**Bebauungsplan Nr. 572:  
Albachten - Südlich Weseler Straße / Östlich Hohe Geist**

Zusammenfassung der Anregungen und Hinweise aus der frühzeitigen Beteiligung der Öffentlichkeit und der Behörden gemäß § 3 Abs. 1 und § 4 Abs. 1 BauGB sowie aus der Beteiligung der Öffentlichkeit und der Behörden gemäß § 3 Abs. 2 und § 4 Abs. 2 BauGB

Schnitt Lütke Geist gem. BPlan-Entwurf

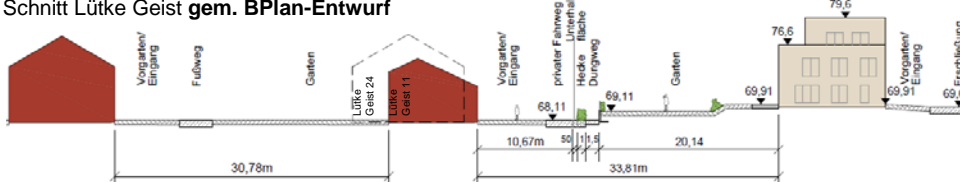
II.2	Infoveranstaltung 14.12.2017;  Privatschreiben vom 10.12.2017	Eine Person gibt zu bedenken, dass aufgrund der Anhebung des Geländes die zweigeschossig geplante Bebauung aus dem Bestand wie eine dreigeschossige wirke. Die geplante Bebauung werde in direkter Nachbarschaft zur Bestandsbebauung zu massiv, zumal zwei weitere, bisher nicht geplante Häuser ergänzt worden seien. Es entstehe optisch ein Dorf im Dorf.	Die Stützmauer ist auf max. 1 m Höhe festgesetzt, die Geländeaufschüttung bis zur Nachbarbebauung steigt dann um einen weiteren halben Meter an. In II-geschossig festgesetzten Abschnitten dürfen die Attikahöhen der Neubauten maximal 7 m, bei III-Geschossigkeit max. 10 m hoch sein. Unter Einbezug der Gebäudeabstände und -ausrichtungen wird dies für vertretbar eingeschätzt.  Im Übrigen wird das Neubaugebiet in städtebaulicher und gestalterischer Hinsicht erkennbar werden. Albachten ist schrittweise durch mehrere Baugebiete gewachsen, die heute noch erkennbar sind. Die 1960er Jahre Bebauung östlich der Osthofstraße, das Osthofviertel, der nördliche Siedlungsrand und der südliche Abschluss zum Bahnhofpunkt sowie der Ausbau der Ortsmitte aus den 2000er Jahren – sie alle prägen das	Der Anregung, die Höhe geplanter Gebäude zu reduzieren, wird nicht gefolgt. <b>Beschlussvorschlag 1.2.4</b>

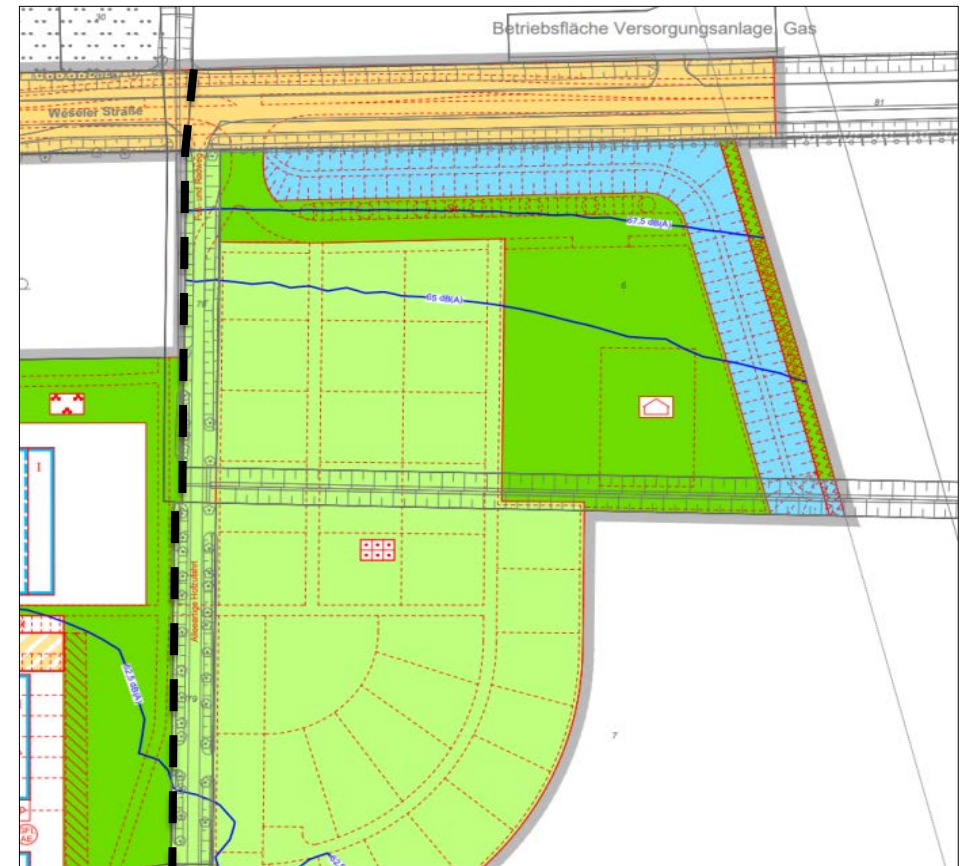
Etwa 15 m östlich der heutigen Hofzufahrt würde eine neue, gemeinsame Kfz-Zufahrt angelegt werden. Von ihr aus zweigt dann die Kfz-Hofzufahrt auf die bisherige, alleeartige Führung nach Westen ab. Naturgemäß würde die Stadt Münster als Eigentümer dieser vorgelagerten Fläche dem Hofeigentümer Wegerechte zu seiner Hofzufahrt grundbuchlich eintragen lassen.

Die Gespräche mit dem Eigentümer der Hofstelle und seine Stellungnahmen zu der Planung zeigen, dass eine gemeinsame Zufahrt zur Hofstelle und zum Festplatz /Kleingärten in der Form nicht umsetzbar sind.

**Insofern ist dieser östliche Abschnitt aus dem Geltungsbereich des Bebauungsplanes auszunehmen.**
